UGB.ZP.271.2.2015.PC

Dotyczy: postępowania o udzielenie zamówienia publicznego o wartości zamówienia mniejszej niż kwoty określone w przepisach wydanych na podstawie art. 11 ust. 8 ustawy z dnia 29 stycznia 2004 roku – Prawo zamówień publicznych dla robót budowlanych, prowadzonego w trybie przetargu nieograniczonego na wykonanie remontu budynku świetlicy wiejskiej oraz zagospodarowania terenu w miejscowości Rekle

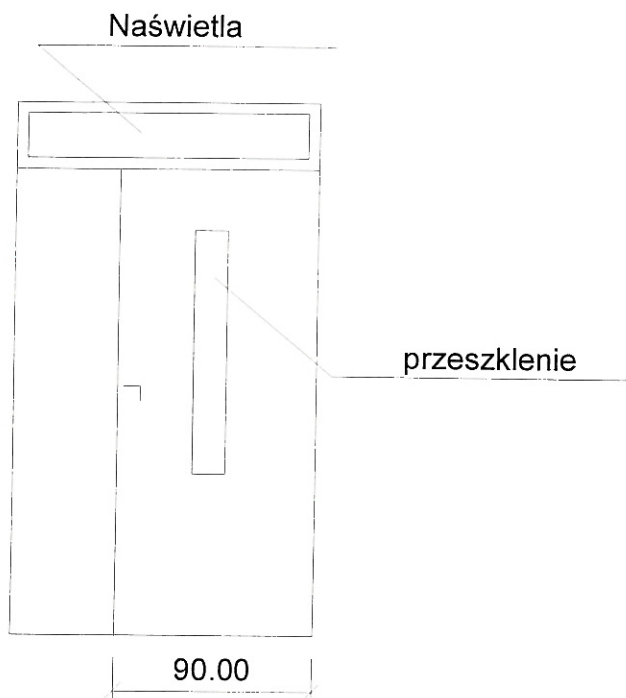
Pytanie5: Drzwi wejściowe antywłamaniowe – wg opisu w projekcie z przeszkleniem 5% o wym. 137x247 cm, czy z naswietłem, proszę o zamieszczenie rysunku lub bardziej dokładnego opisu, z jakiego materiału, kolorystyka.

Odpowiedź: Drzwi zewnętrzne dwuskrzydłowe PCV (skrzydło boczne z możliwością otwierania z przeszkleniem 5 % oraz naswietłem w górnej części - klasy antywłamaniowej „B” , przeszklenie jak nasświetle również w klasie B . Drzwi jednoskrzydłowe kolorystyka do ustalenia z Inwestorem na etapie budowy.
